改善箇所説明図

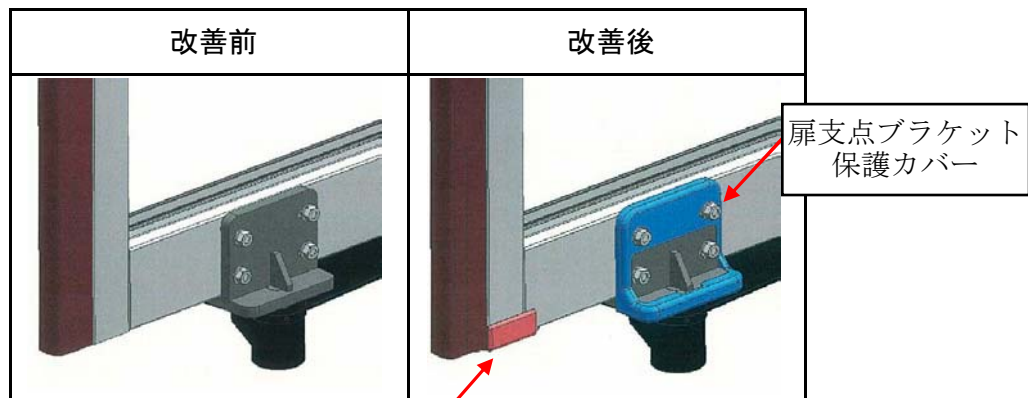
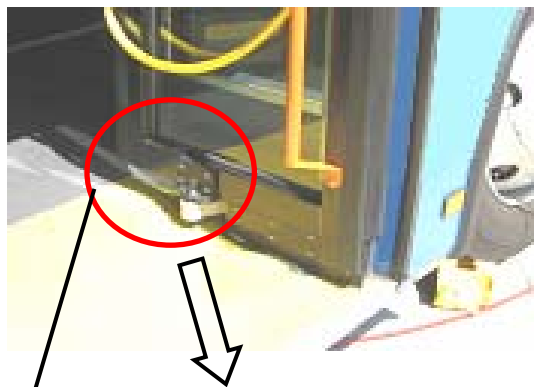
基準不適合箇所

ノンステップ路線バスのガイドスライド式扉の下部形状が不適切なため、誤って扉動作範囲内に人が立ち入った状態で扉を作動させ、扉が足に当たった際、足にけがをするおそれがある。

扉支点ブラケット
保護カバー

扉縦枠下端部保護カバー

改善の内容: 全車両、扉下端部及び支点ブラケット部に保護カバーを取り付ける。
